# Advies planontwikkeling woningbouw Kethel

## Randvoorwaarden van de klankbordgroep Kethel

19 juni 2013

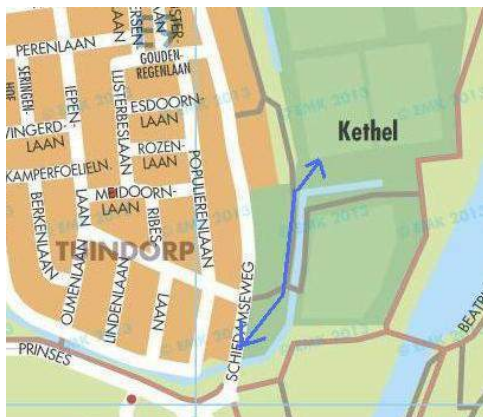
De optie die de voorkeur van de meerderheid geniet van de klankbordgroep loopt van de Schiedamseweg naar de zuidwesthoek van het sportveldenterrein. Er zijn daarbij twee alternatieven: De keuze die daarbij gemaakt moet worden is op welk punt de verbinding van het wandelpad naar de Schiedamseweg moet worden gemaakt.

Deze optie heeft de volgende voordelen:

- \* Schiedamseweg wordt grotendeels ontzien, dit i.v.m. de doorgaande (school) fietsroute
- \* Beatrixlaan blijft fungeren als hoofdontsluiting
- \* Bereikbaarheid van de nieuwe wijk is goed
- \* Geen sluipverkeer
- \* ruimte voor een goede aansluiting op de Schiedamseweg, denk bijvoorbeeld aan een rotonde

### Randvoorwaarden en model "Singel"

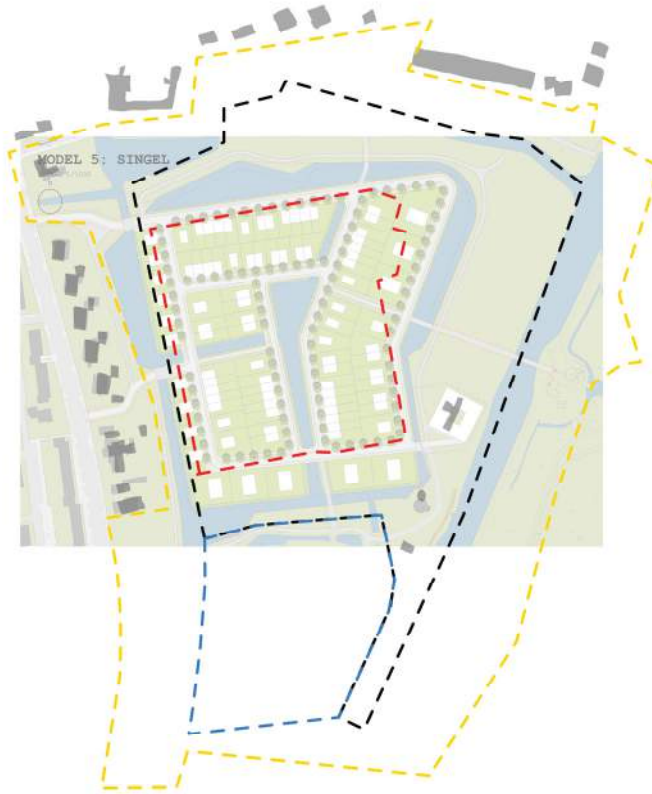
De rijwoningen staan te strak tegenover de landelijke huizen aan het water, vormt geen geheel. Voor de rijtjes woningen kunnen beter vrijstaande kavels komen, dit past beter bij het landelijke karakter. Ook bij dit model keuren we de wijze van inpassing van de appartementen af.

### Randvoorwaarden en model "Landschappelijk wonen"

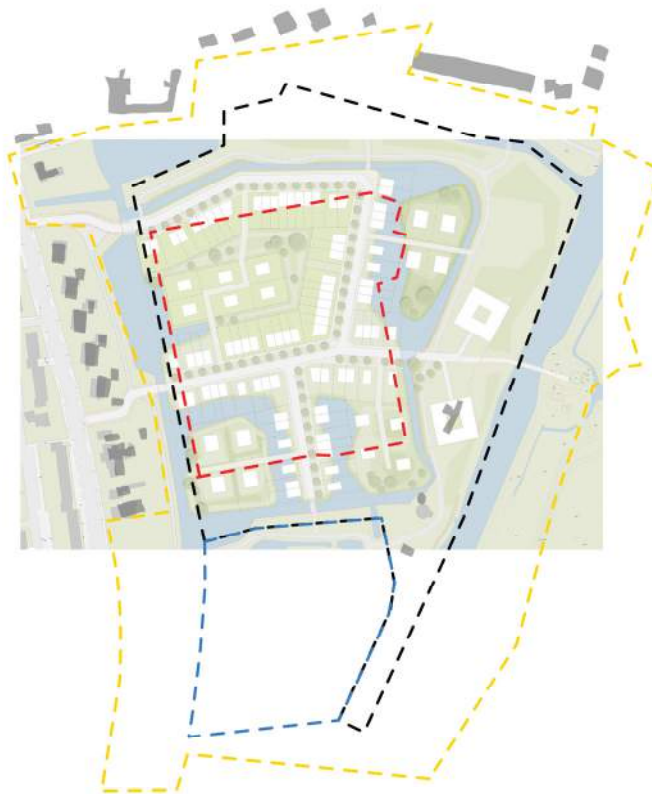
Heeft veel water, maar te strakke woningen passen niet in het landelijke karakter. Op de plek van het appartement wat paalwoningen / in de vorm van de aanwezige molens. De randen van de locatie zijn te bebouwd, terwijl daar de zeldzame flora en fauna aanwezig is.
